ARPAE IMPIANTO PER LA PRODUZIONE DI FERTILIZZANTI DA FANGHI DI DEPURAZIONE LOCALITÀ PORTOVERRARA NEL COMUNE DI PORTOMAGGIORE (FE) CENTRO AGRICOLTURA AMBIENTE GIORGIO NICOLI S.R.L.

I sottoscritti, residenti in [redacted], Consonni [redacted] e Lavezzani [redacted] avanzano le seguenti osservazioni:

1. Con riferimento al PROGETTO , RAPPORTO AMBIENTALE V7

Tab. 2.1 – Edifici/nuclei abitativi entro i 1000 m dall'impianto

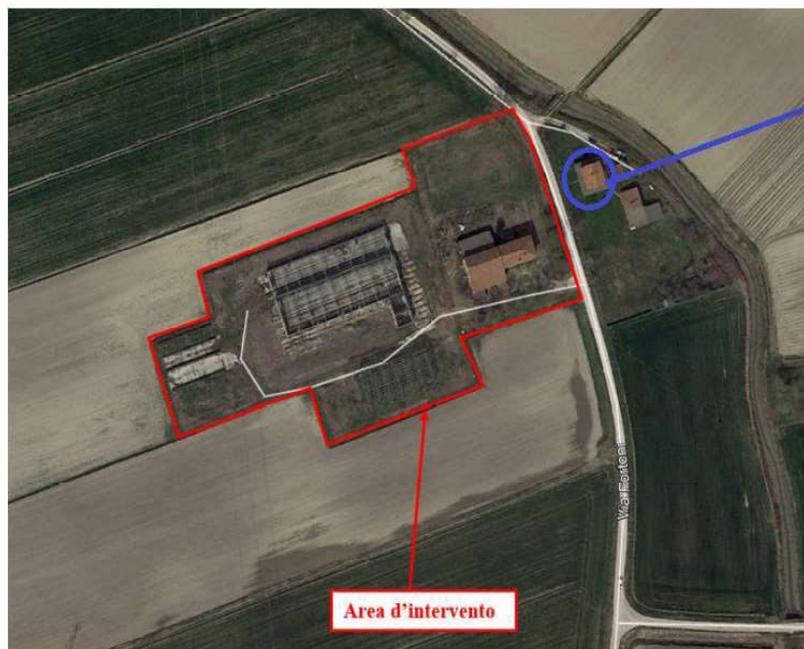
LA NOSTRA
 ABITAZIONE

Si obietta che sono meno di 100m quelli che separano l'attività di carattere industriale oggetto di VIA, che ad Est è divisa solo dalla la strada di Via Portoni Bandissolo, dalla nostra abitazione, acquistata nel 2003 quando la proprietà oggetto di VIA era dei signori Fiorini con abitazione e stalla, non certo attività industriale .

Di seguito riporto in copia tutti i livelli ritenuti accettabili dagli stessi tecnici della ditta proponente in merito a varie tipologia di impatto sui recettori, io sono R1, il più vicino

L'impianto in questione ricade come industria insalubre di prima classe, quindi, dovrebbe essere autorizzata in piena campagna isolata, invece si trova nelle immediate vicinanze di circa 22 abitazioni fra cui la mia che è di fronte all'impianto (indicata nel progetto, come recettore R1 - 100 metri) in linea d'aria a circa 50 metri dall'impianto stesso.
